Beschlussvorlage

Bauantrag zur Errichtung eines Doppelhauses auf dem Grundstück Fl.Nr. 636 Gemarkung Feldkirchen, Friedensstraße 15 – hier: Änderungsantrag für den Keller und die Dachhöhe

Alte Planung

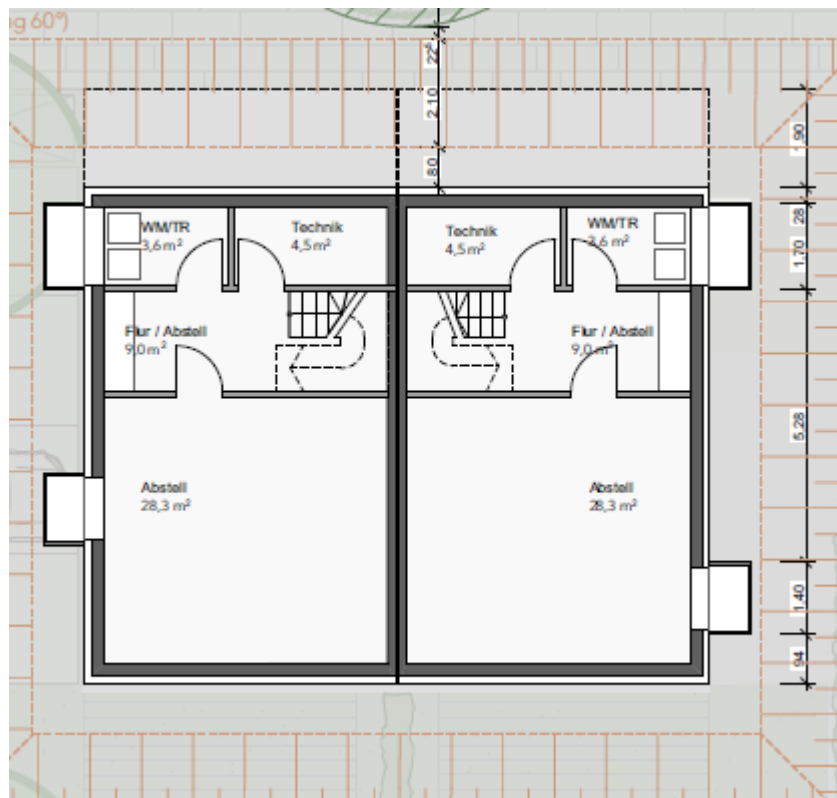
Laut Bebauungsplan sind die Wandhöhen für Gebäude mit zwei Vollgeschossen auf 6,50 m festgesetzt. Aufgrund der Zustimmung durch das Dachgeschoss, erhöhte sich automatisch die Wandhöhe auf bisher 9,10 m. Dieser Befreiung wurde bereits zugestimmt und der Antrag von Seiten des Landratsamts München genehmigt. Nunmehr soll die Wandhöhe um weitere 0,40 m auf insgesamt 9,50 m erhöht werden.

Der Charakter der Kubatur wird dadurch nicht grundlegend geändert.

1. Erhöhung der Wandhöhe auf 9,50 m.

Alte Planung

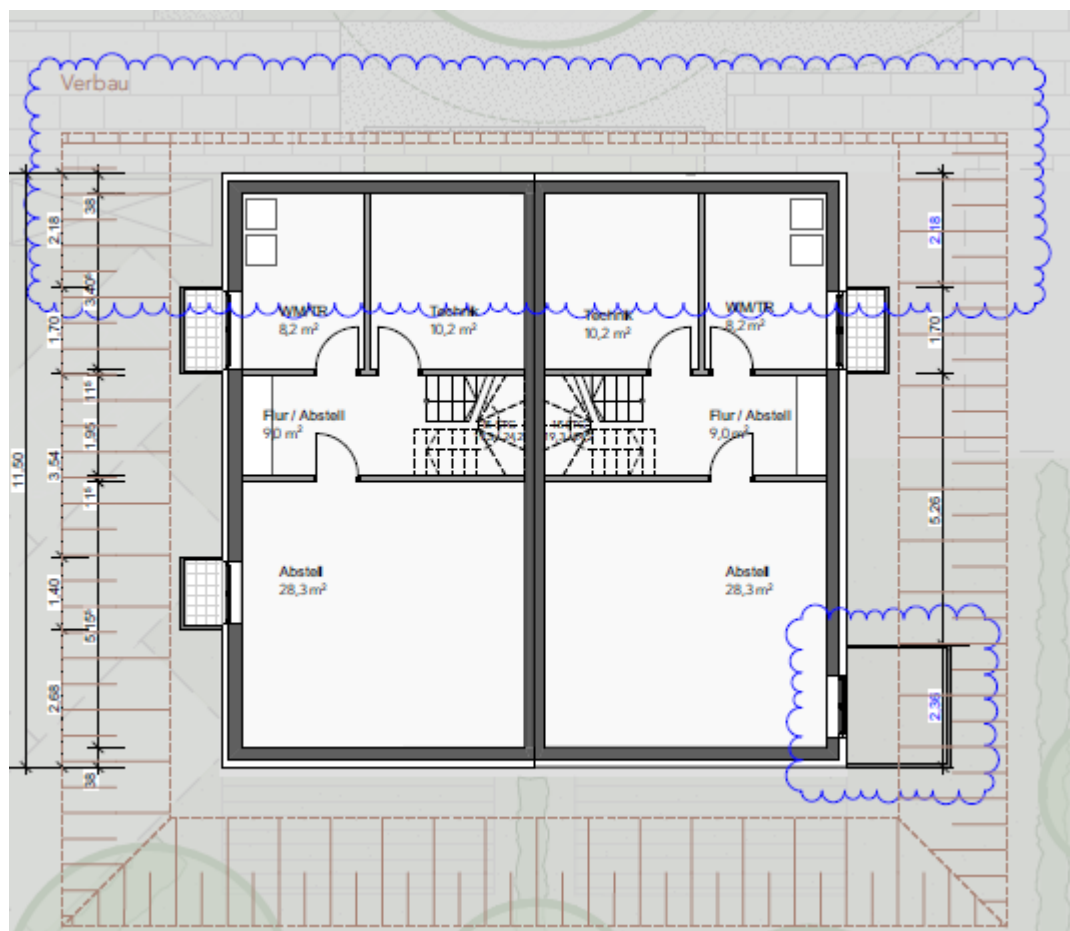
Anordnung eines Lichtgrabens, der an der Ostseite über die festgesetzte bzw. bisher geplante überbaubare Grundstücksfläche (Bauraum) hinausreicht.

In den bereits genehmigten Unterlagen war das Kellergeschoss nicht deckungsgleich mit dem

Erdgeschoss geplant. Die vorliegende Planung korrigiert dies. Eine Regelung im Bebauungsplan gibt es hierzu nicht.

Des Weiteren soll im südöstlichen Bereich nun auch ein Lichtgraben mit einer Breite von 2,36 m und einer Tiefe von max. 2 m errichtet werden.

Die Planung verstößt in dieser Hinsicht nicht gegen die Festsetzungen des Bebauungsplanes. Einzig die Überschreitung des Bauraumes durch die Lichtschächte und Lichtgraben benötigt eine Befreiung nach § 31 Abs. 2, die aufgrund der untergeordneten, nicht raumbildenden baulichen Anlage unterhalb des Geländewohnniveaus erteilt werden könnte.

2. Überschreitung der Baugrenze durch die Lichtschächte und den Lichtgraben.
